# **Avis délibéré de l’Autorité environnementale sur le centre de stockage Cigéo (52-55)**

**n°Ae : 2020-79**

Avis délibéré n° 2020-79 adopté lors de la séance du 13 janvier 2021

Figure 4 : Schéma synoptique des différentes phases du projet Cigéo. Source dossier

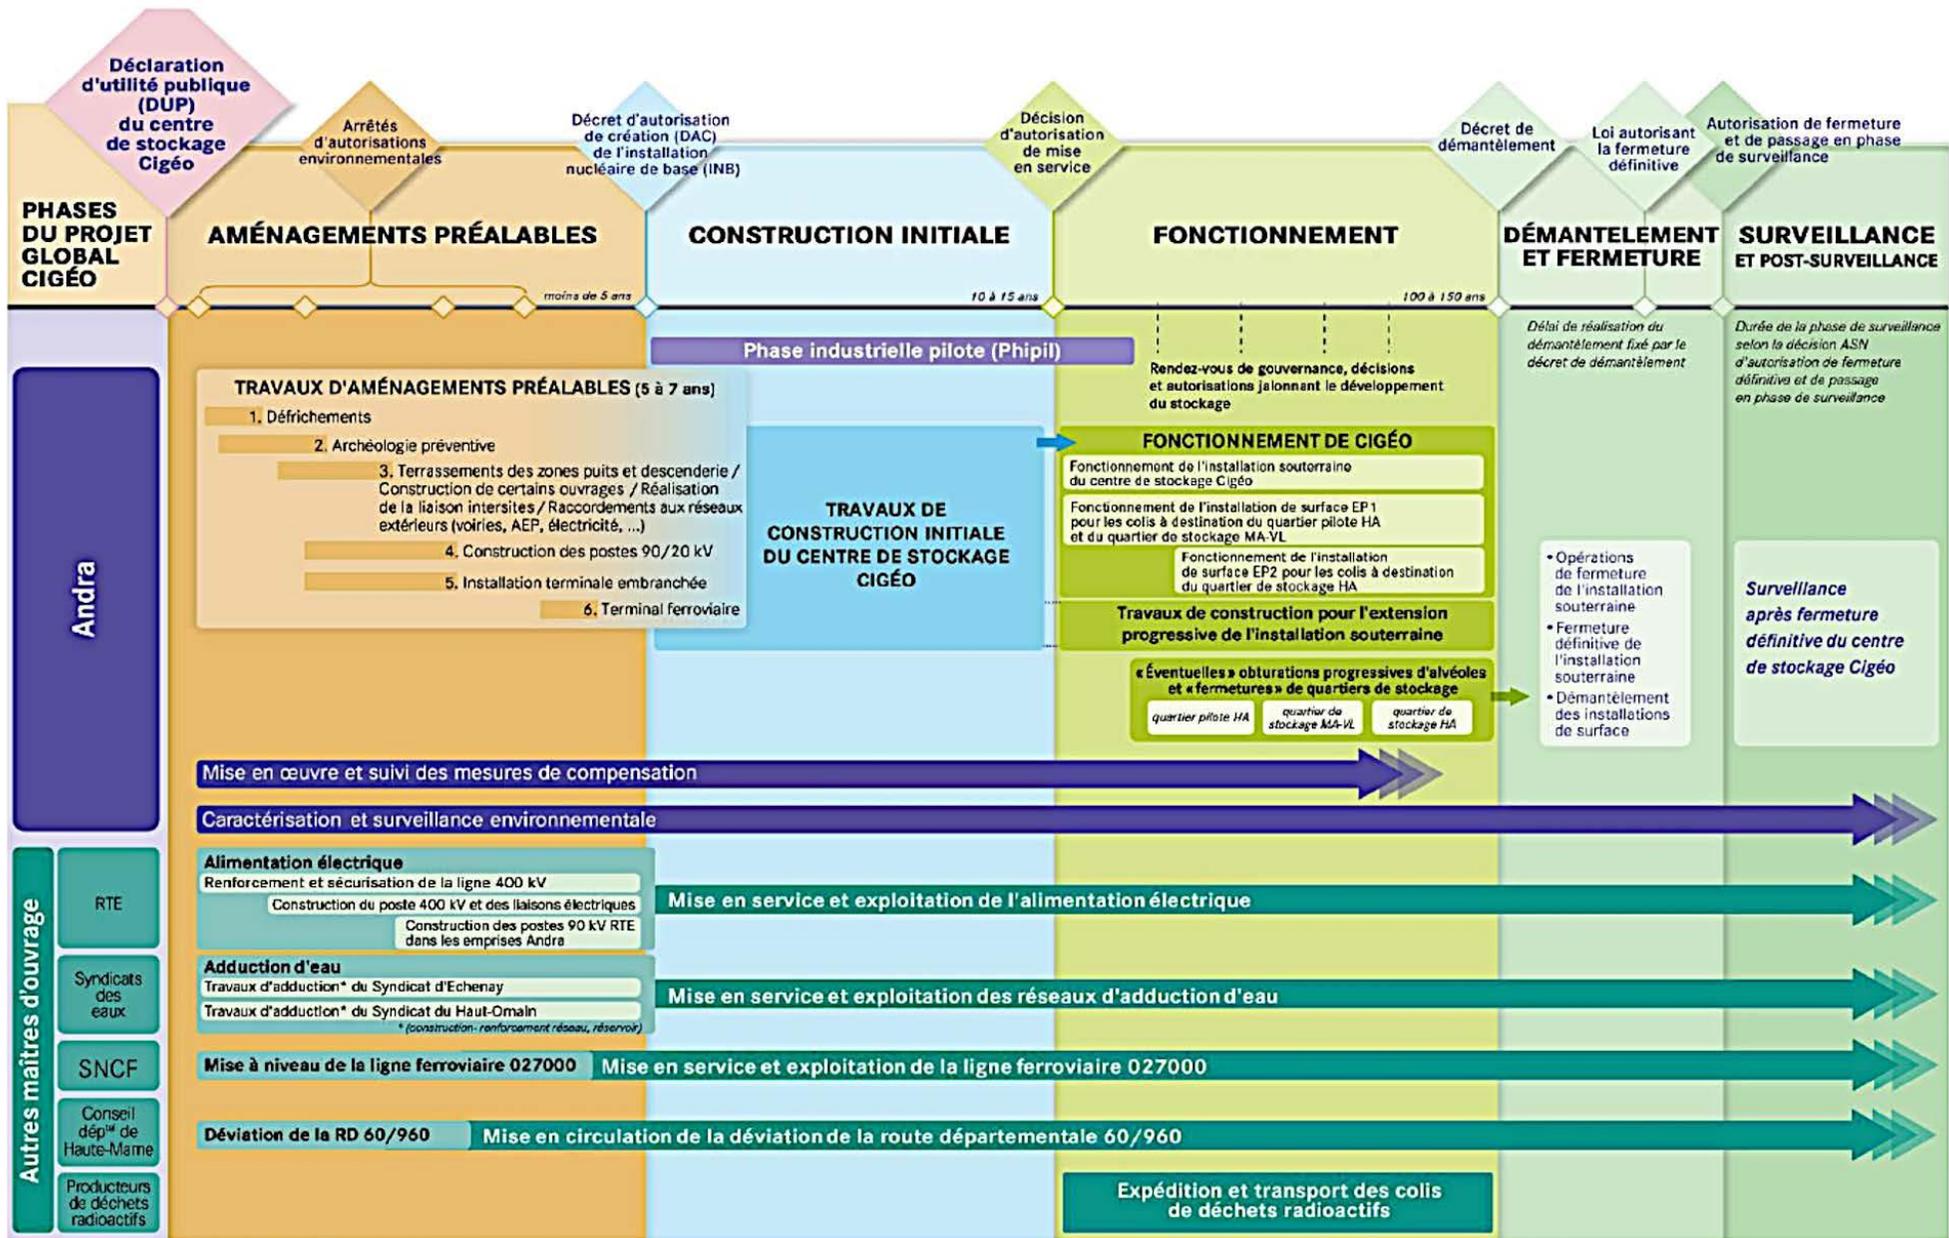
Le dossier indique que la fermeture des alvéoles pourra être anticipée préalablement à la fermeture définitive « *si les générations en charge du centre de stockage le décident* ». La manutention des colis entre le pied de la descenderie et les alvéoles fait appel à des chariots permettant le chargement et le déchargement automatiques des colis. Le dossier indique que le déstockage d'un colis pourrait durer un peu moins longtemps que son stockage. Il n'est pas explicité comment sera organisé l'extraction d'une série de colis tout au long d'une alvéole. La faisabilité du cheminement inverse d'un ensemble de colis sur une distance pouvant atteindre 150 m reste à démontrer (cf. § 2.2.1).

Figure 5 : Carte du réseau de failles autour de la zone d'intérêt pour la reconnaissance approfondie du stockage Cigéo. Source : dossier.

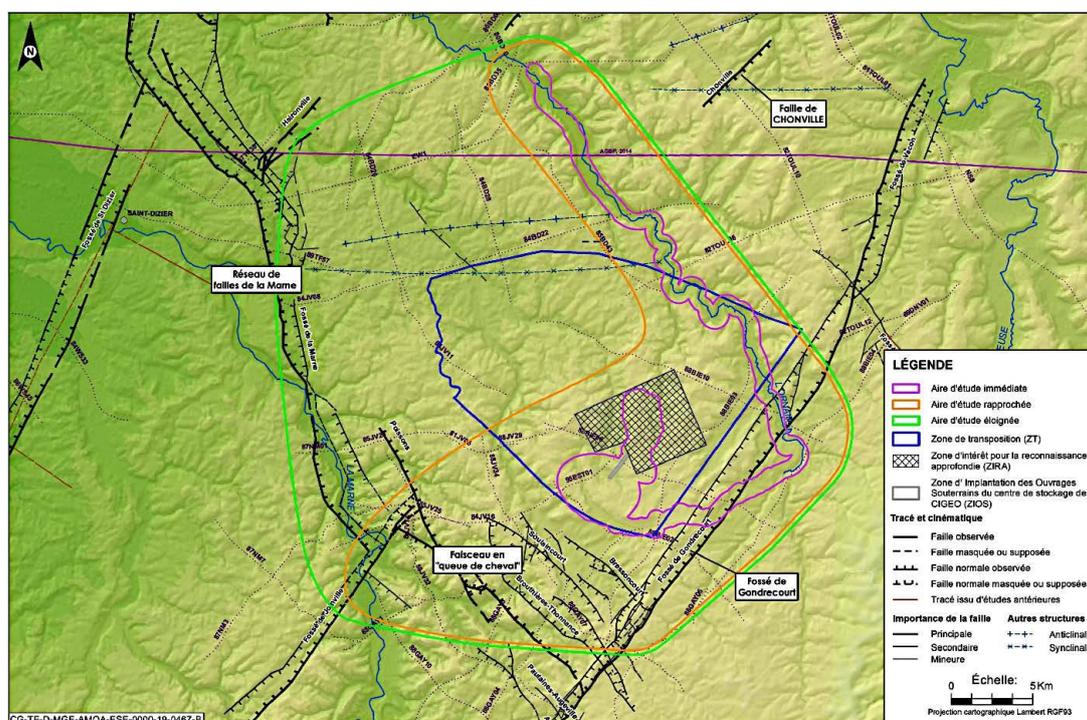
Du fait de la stabilité du sous-sol depuis plusieurs millions d'années, le dossier conclut que la couche géologique dans laquelle Cigéo sera creusé est « asismique ». Outre l'absence d'actualisation de la carte sismique de France observée par l'Ae dans le présent avis au chapitre « 2.1.1.3 Sous-sol » de l'état initial, l'Ae observe que les ouvrages souterrains se situent à 2 km du fossé de Gondrecourt (cf. figure 5 page 15), distance qui n'est pas justifiée en termes de risques pour le stockage. L'Ae souligne par ailleurs la nécessité d'étudier les incidences réciproques de Cigéo et du stockage de gaz souterrain de Trois-Fontaines-l'Abbaye situé à 30 km du projet (cf. chapitre 3.2).

- ***mieux caractériser le fonctionnement et la dynamique du fossé de Gondrecourt afin d'étayer la justification du lieu d'implantation des ouvrages souterrains,***
- ***démontrer que le caractère asismique de la couche géologique de la zone d'implantation des ouvrages reste avéré à l'aune des nouveaux éclairages sur la sismicité en France à la suite du séisme du Teil en 2019.***

Figure 10 : Carte des options envisagées pour l'implantation de la descendrière et des puits. Source dossier.

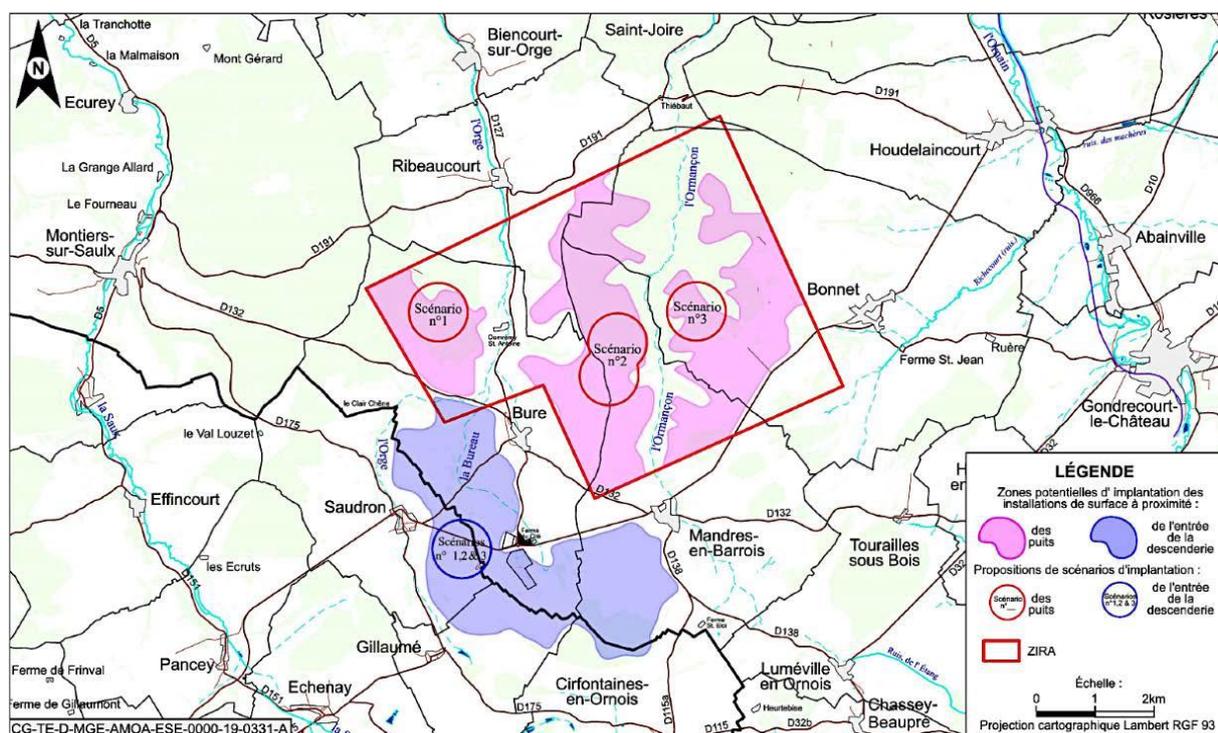
La proposition d'accueil du site émanant des deux départements de la Haute-Marne et de la Meuse, il importait de situer la zone descendrière en partie dans la Haute-Marne afin, d'après le dossier, de permettre à la Haute-Marne de continuer d'être associée aux décisions et aux deux départements de bénéficier des retombées fiscales de l'implantation<sup>43</sup>. De fait, le dossier ne mentionne pas d'options préalables au choix d'implantation de la zone descendrière qui tiendraient compte par exemple de la sensibilité de l'environnement ou d'autres possibilités de raccordement ferroviaire. L'Ae s'interroge sur le caractère optimal du choix de sa localisation. Par exemple, une implantation sur la commune d'Houdelaincourt, symétrique de celle qui a été retenue par rapport à la zone puits (cf. figure 10), aurait l'avantage de réduire l'emprise ferroviaire. Elle serait également plus éloignée du fossé de Gondrecourt. Elle ne semble cependant pas avoir été étudiée.

bois Lejuc tiennent à la position de la descenderie. Ainsi, une implantation plus à l'est aurait nécessité de traverser l'Ormançon et aurait allongé la liaison intersites. L'Ae a observé au chapitre 2.1.1.5.4 que les études de la biodiversité n'étaient pas encore finalisées pour la déviation de la route départementale D60/960, l'adduction d'eau et le raccordement électrique. Les questions environnementales apparaissent donc comme partiellement prises en compte dans l'examen des solutions de substitution pour l'emplacement des sites du projet.

Au bilan, le choix d'implantation des installations ne prend, selon l'Ae, pas suffisamment en compte les enjeux environnementaux.

***L'Ae recommande de reprendre, une fois complétée la connaissance de l'état actuel, la comparaison des incidences environnementales de plusieurs variantes d'implantation des différentes composantes du projet.***
